付属棟・管理棟・むつみ寮・第3管理棟解体工事 質問への回答

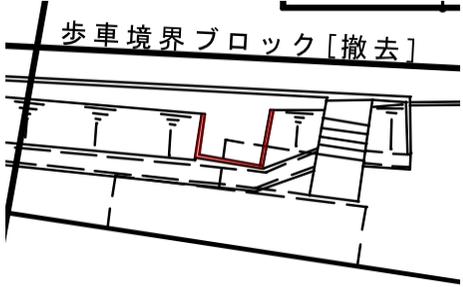
6	別紙3 付属棟、管理棟、むつみ寮東・西棟の給水は、敷地内道路から第3管理棟の給水はむつみ寮西棟から引き込まれているのでしょうか。ルートを教えていただきたいです。 また各棟のメインバルブの位置も教えてください。	給水の引込は、第2駐車場ゲート前から引き込まれています。各棟のメインバルブの位置は、むつみ寮、第3管理棟は建屋北側、付属棟、管理棟は敷地内道路になります。 別紙(A)参照
7	別紙3 付属棟、管理棟、むつみ寮東・西棟、第3管理棟のガスは、敷地内道路から引き込まれているのでしょうか。ルートを教えていただきたいです。また各棟のメインバルブの位置も教えてください。	ガス管は、各棟から第2駐車場の間の敷地内道路に接続されています。メインバルブ敷地内道路になります。 別紙(B)参照
8	別紙3 付属棟、管理棟、むつみ寮東・西棟、第3管理棟の汚水は、敷地内道路に接続されているのでしょうか。 また敷地外に接続されているのでしょうか。 ルートを教えていただきたいです。	管理棟、むつみ寮、第3管理棟の汚水管は、敷地東側道路の公共下水柵に接続されています。 付属棟は、第2駐車場ゲート前の公共下水柵に接続されています。 別紙(C)参照
